Fiche des constatations effectuées lors d'une visite d'inspection

DREAL Bourgogne

Conformité à certaines prescriptions de l'arrêté préfectoral n°PREF-DCPP-SEE-2015-0080 du 2 mars 2015, autorisant la société CEREPY à exploiter une installation de stockage de grains et d'engrais sur la commune de FLOGNY LA CHAPELLE.

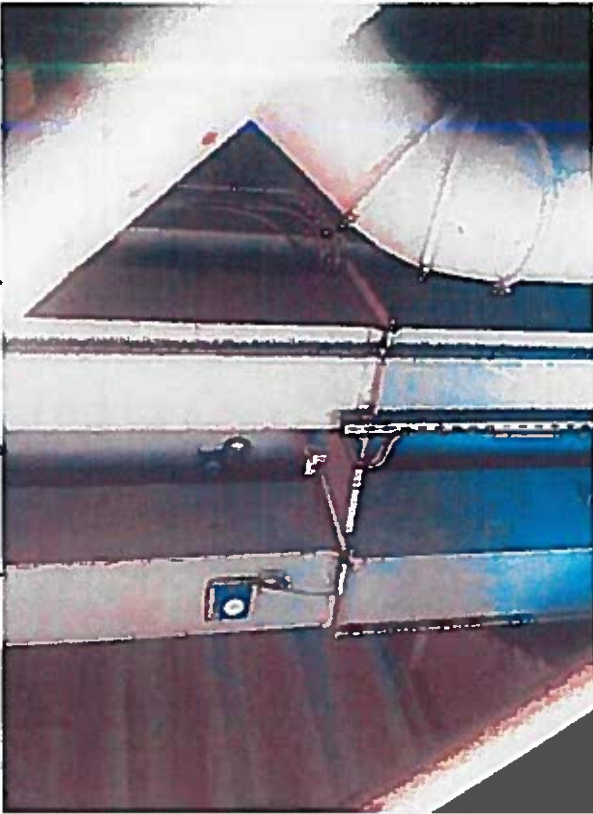
<p>Le bassin de 600 M3 a été abandonné au profit d'un bassin d'infiltration de 150 m³ en cours de réalisation (au 26/10/2015, voir ci-contre). Il recevra les eaux pluviales toitures et de ruissellement après traitement.</p>
